A.6.1 PROCES VERBAL DE LA REUNION D'EXAMEN CONJOINT

Mise en compatibilité du Plan Local d'Urbanisme de Bordeaux Métropole avec le projet de l'État de mise à 2x3 voies de la rocade de Bordeaux entre les échangeurs n° 4 et 10 sur les communes de Bordeaux, Bruges, Eysines et Mérignac

Procès-verbal de la réunion d'examen conjoint du 7 juillet 2015

MODIFICATION A APPORTER AU PLU *Extrait de la (des) planche(s) : 28, 29*

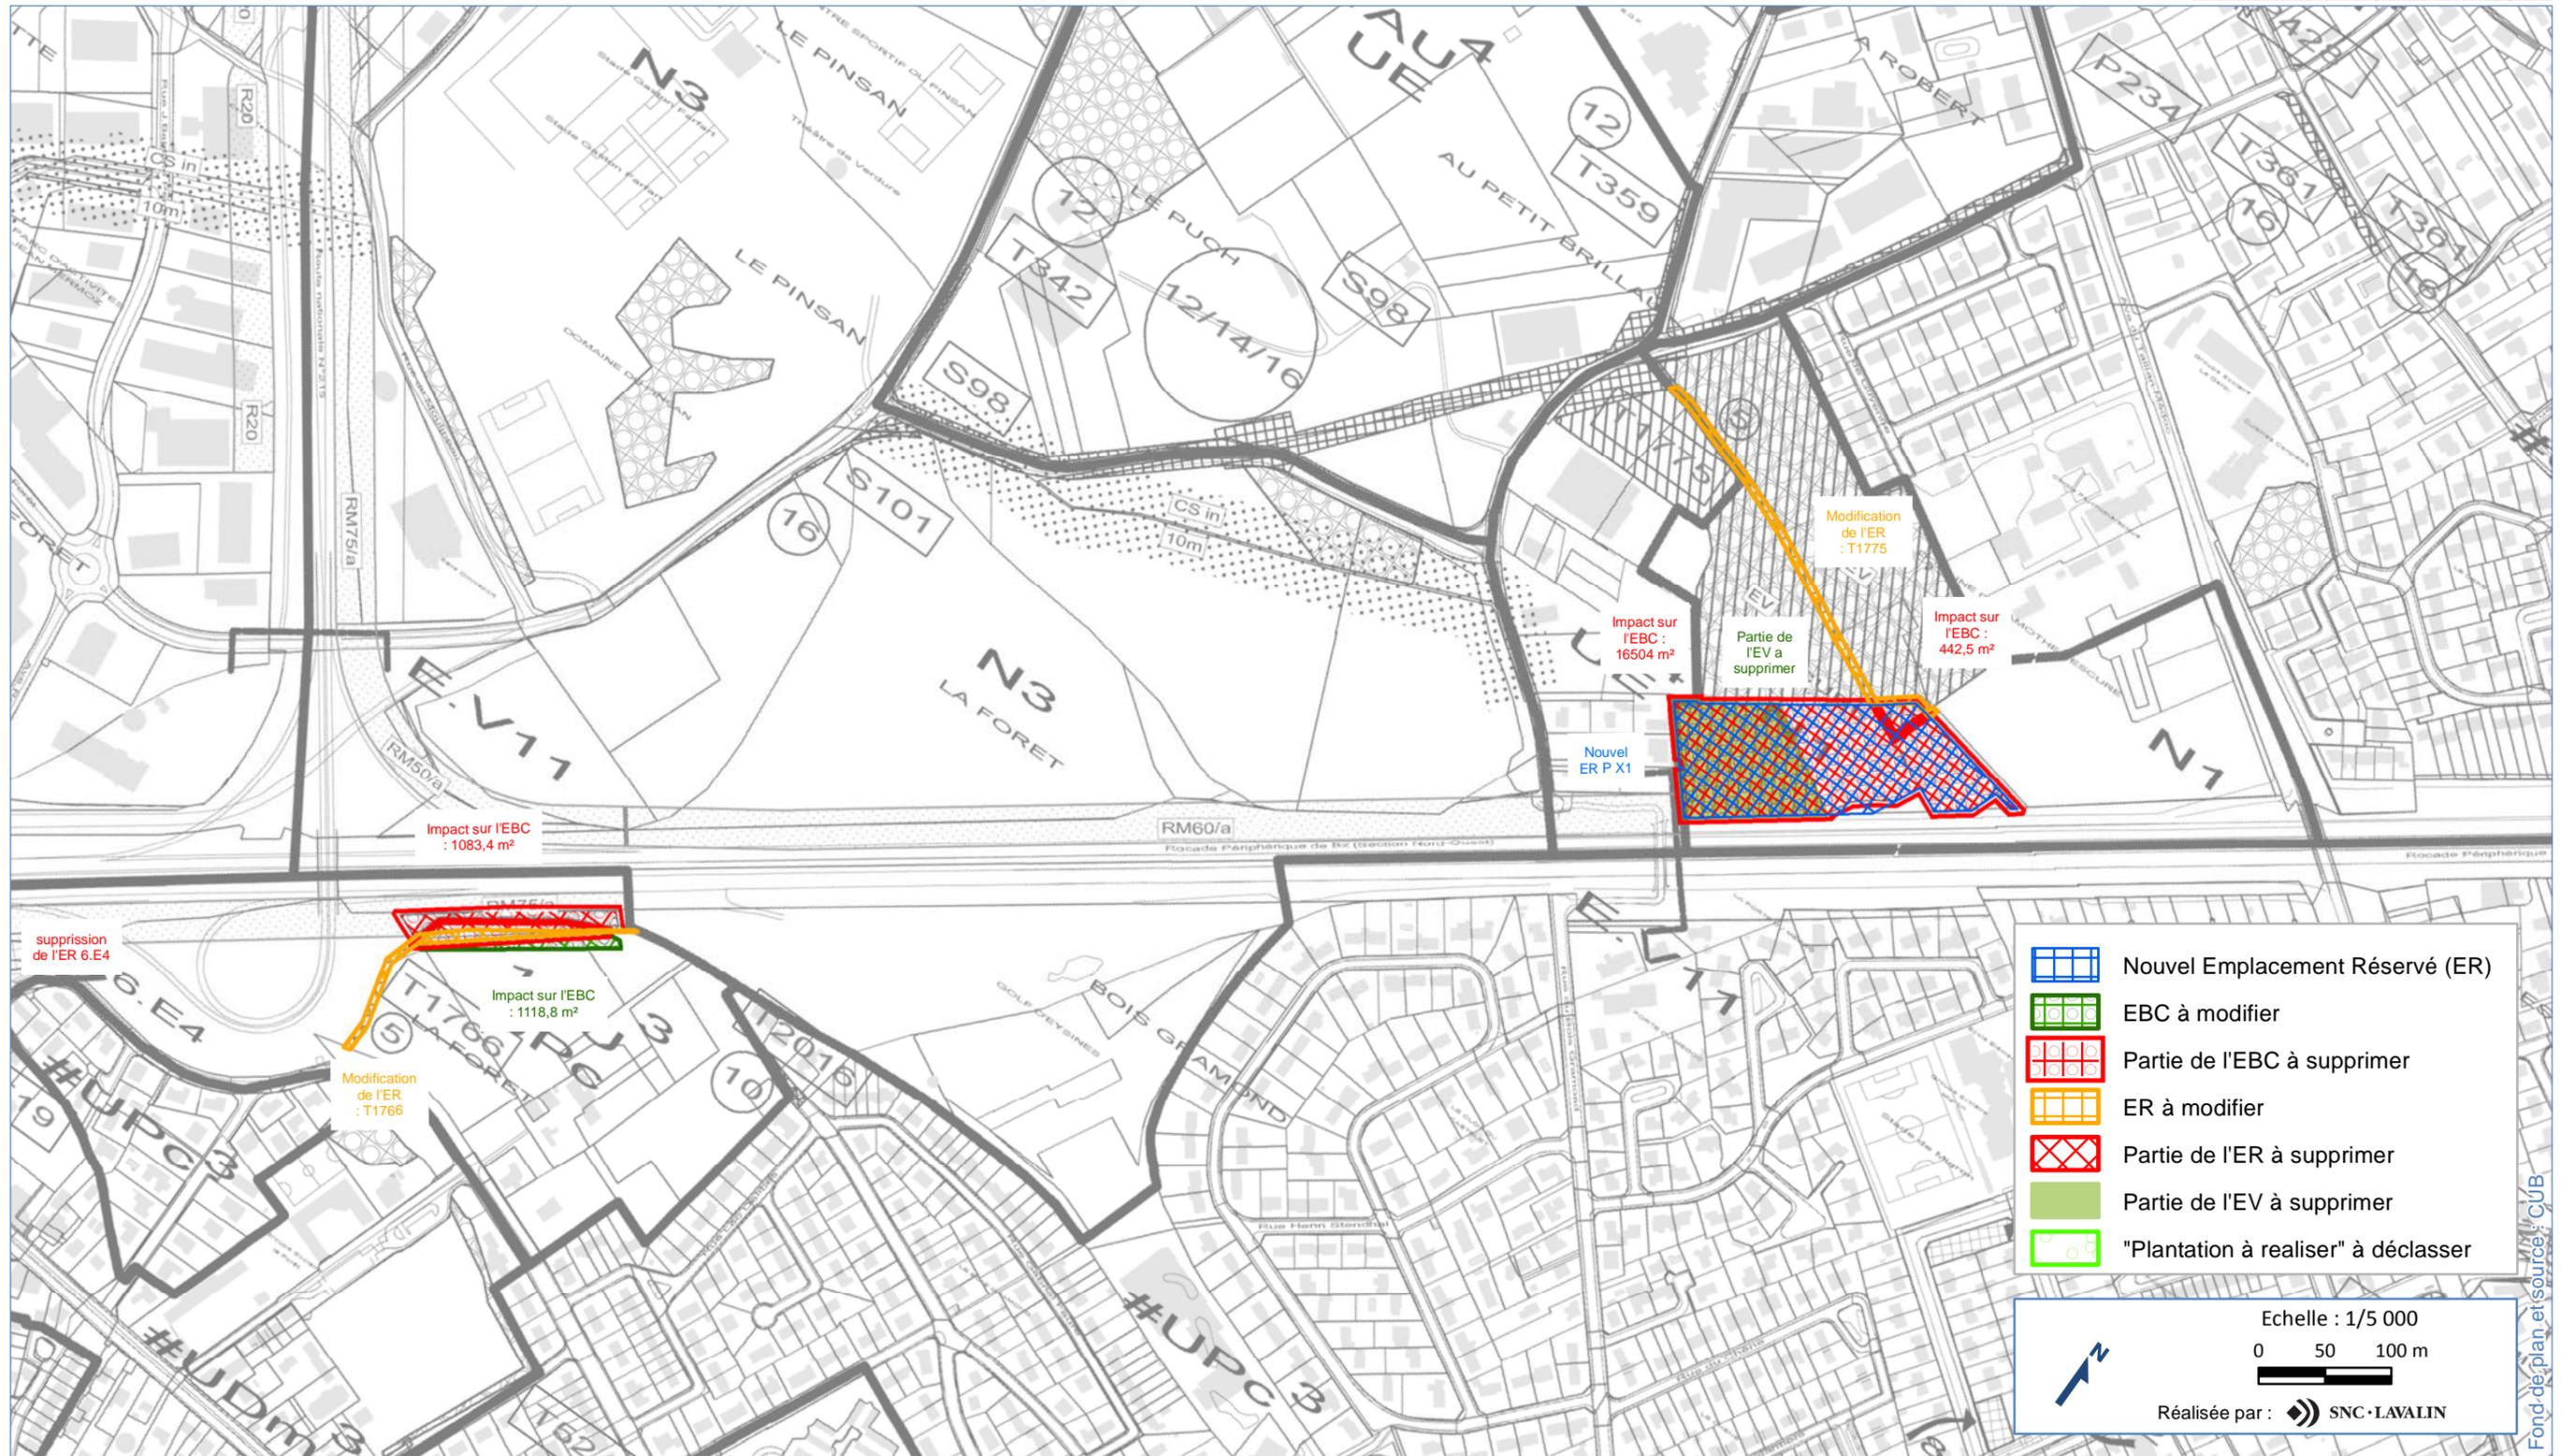
La mairie d'Eysines prend la parole pour signaler que p 16 du dossier sont représentés les bassins de rétention n° 6 et 7. Le bassin n° 7 ne figure pas en emplacement réservé sur les planches 28, 29 du PLU. Le bassin n° 6 mentionné en emplacement réservé sur les mêmes planches est implanté en lisière du parc de Lescure et soulève des inquiétudes quant à ses dimensions. Ce parc devant très prochainement faire l'objet d'un réaménagement, est-il possible de connaître l'emprise exacte de ce bassin afin de réétudier les travaux prévus par la commune ?

- Extrait planche 28, 29

- ER 6E4 pour espace vert : sa réduction n'est pas visible graphiquement dans le dossier de mise en compatibilité car cachée par une étiquette.

- Indiquer que l'EV est en fait une servitude de localisation qui a pour vocation la création à terme d'un espace vert – EV étant l'étiquette graphique pour indiquer la vocation de la servitude de localisation. Dans le dossier, il y a donc une modification (réduction) d'une servitude de localisation.

- Il manque l'ER du bassin d'étalement numéro 7.

M. Darles précise que le calage des deux bassins figure dans le dossier loi sur l'eau mais que leur dimensionnement précis fera l'objet d'études de conception à poursuivre. Le maître d'ouvrage en informera la mairie très prochainement.

Il est pris note également d'inscrire un emplacement réservé pour le bassin de rétention n° 7 sur les planches 28 et 29 du PLU ainsi que dans la liste prévue à cet effet.

MODIFICATION A APPORTER AU PLU *Extrait de la (des) planche(s) : 28, 33*

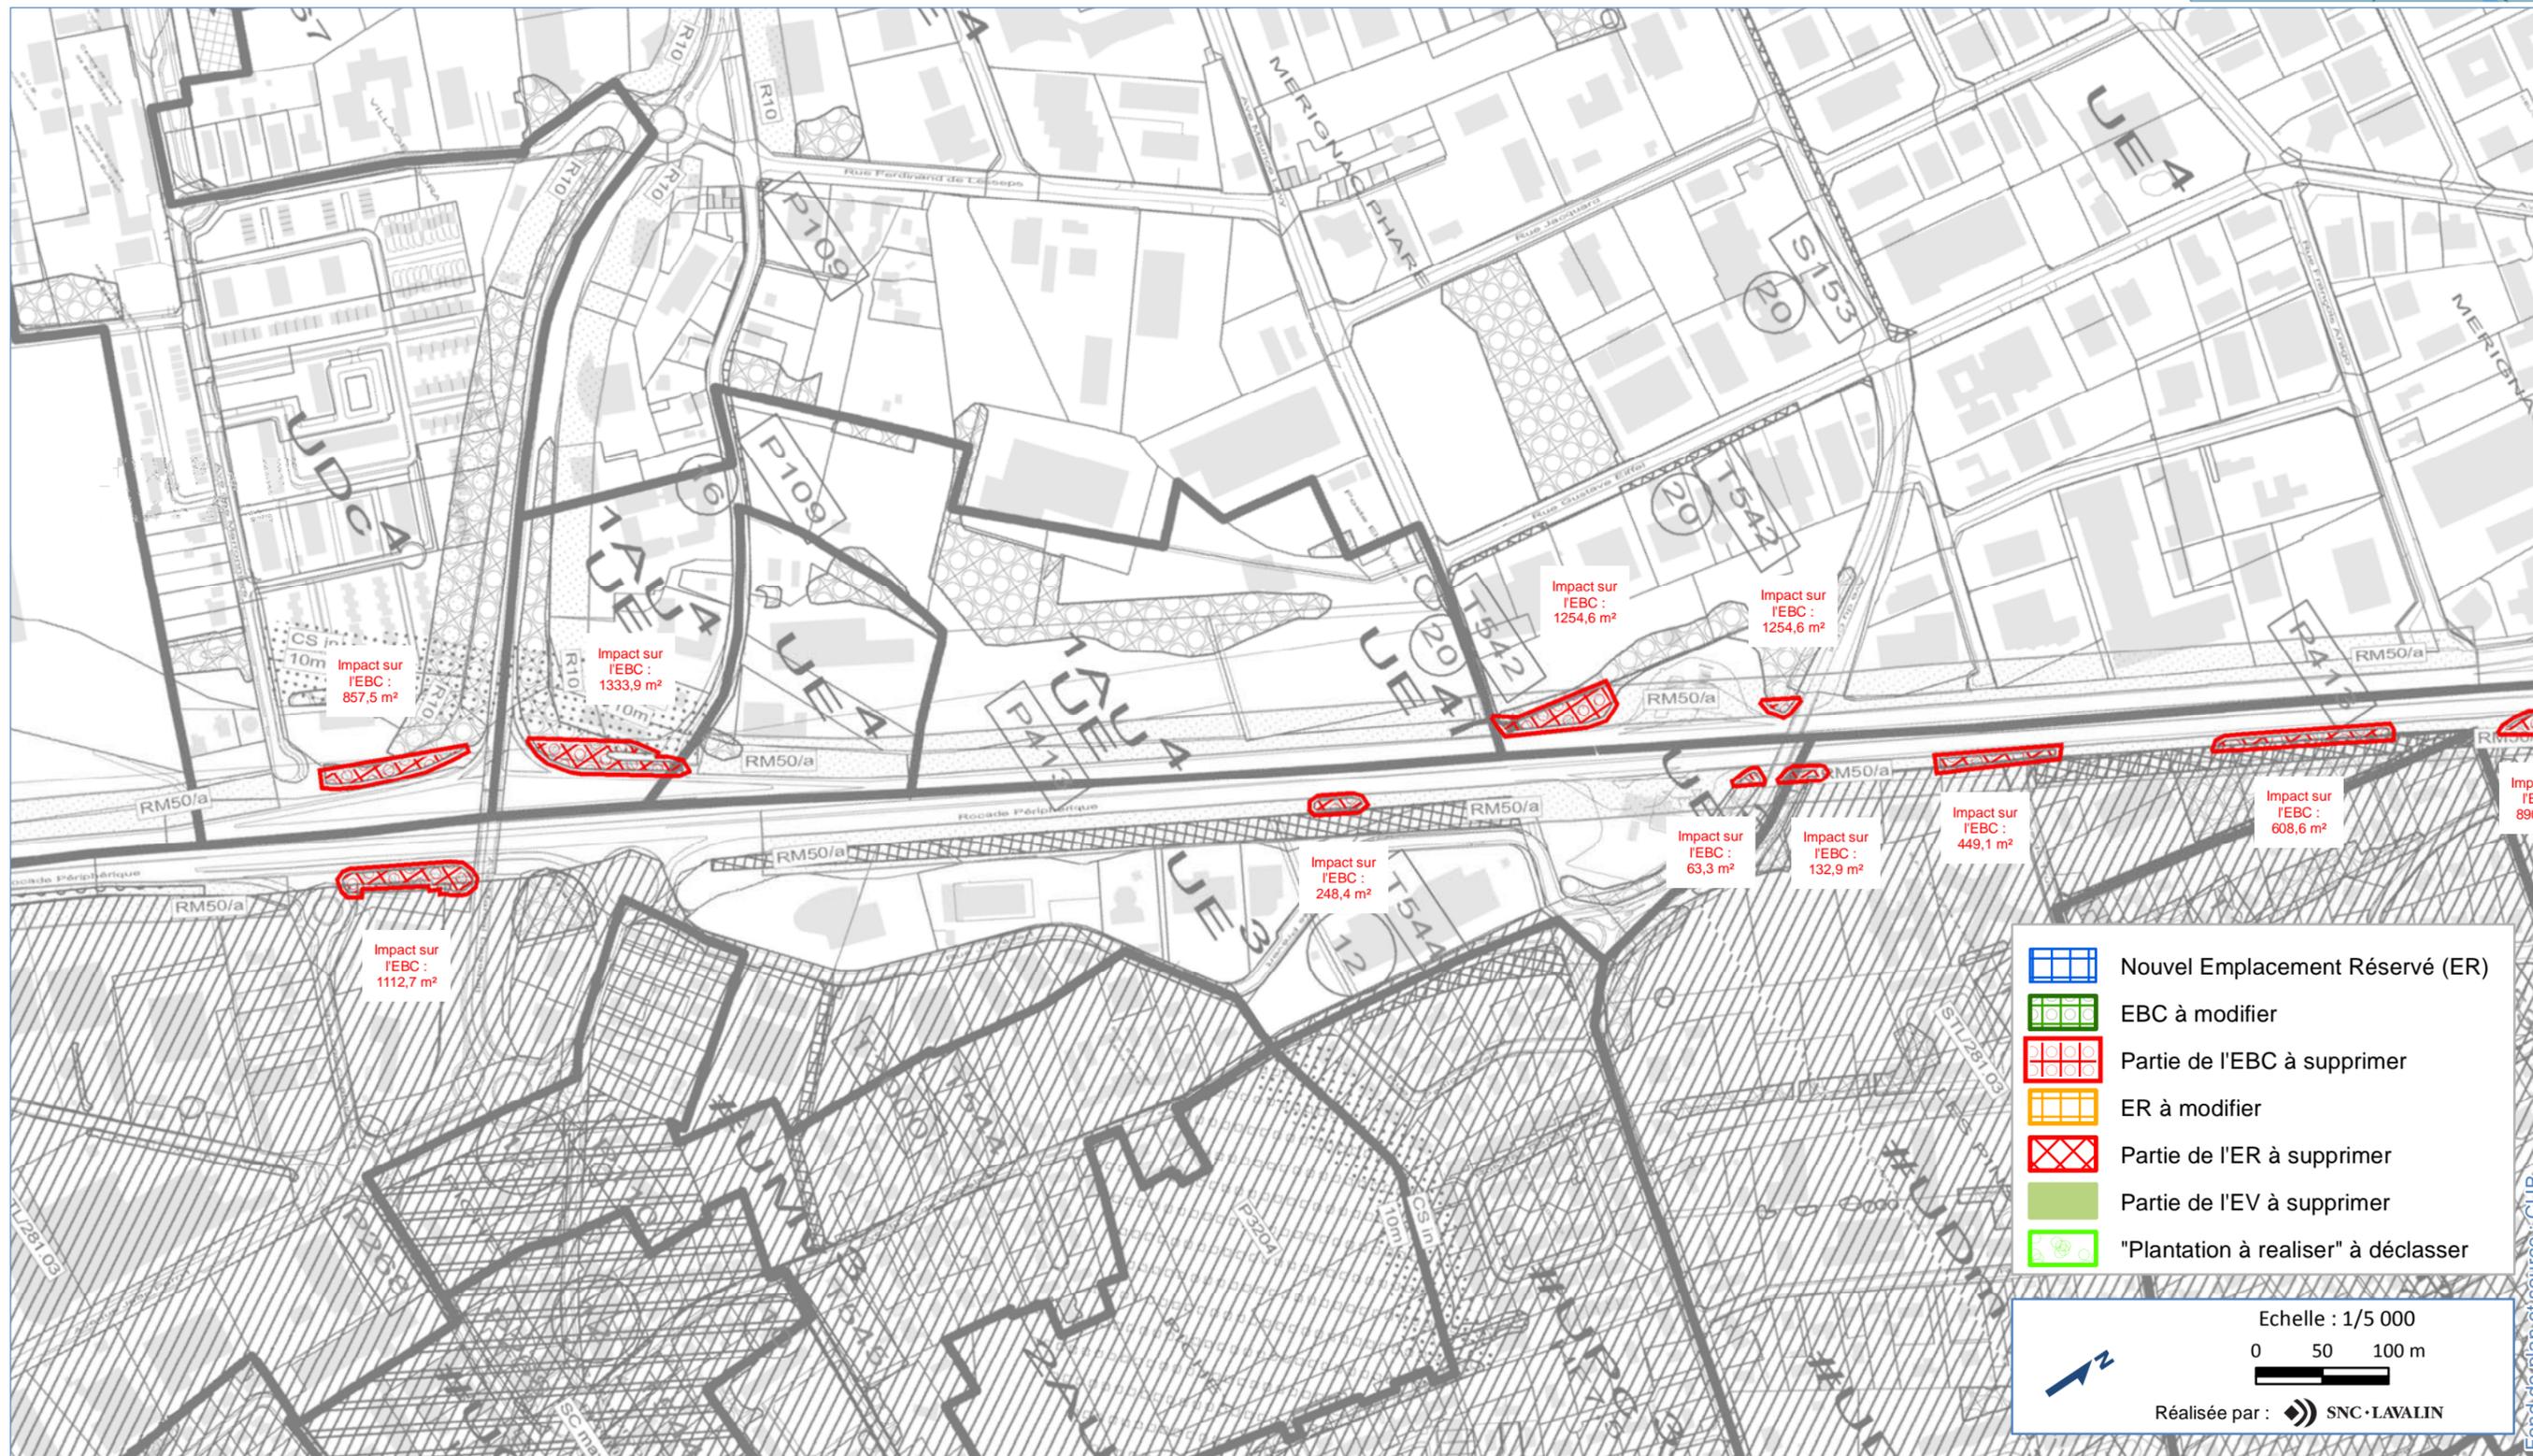
- Extrait planche 28

- l'EBC est très fin, l'échelle n'est pas la même. Manque de précision graphique concernant « l'impact sur EBC : 890,1 m² », pourquoi avoir plusieurs parties à supprimer (5) sur un EBC continu. Il resterait donc des parties d'EBC entre ces parties supprimées ? Il conseille de faire un seul périmètre sur cette partie d'EBC à supprimer. Vérifier les calculs dans le tableau des EBC.
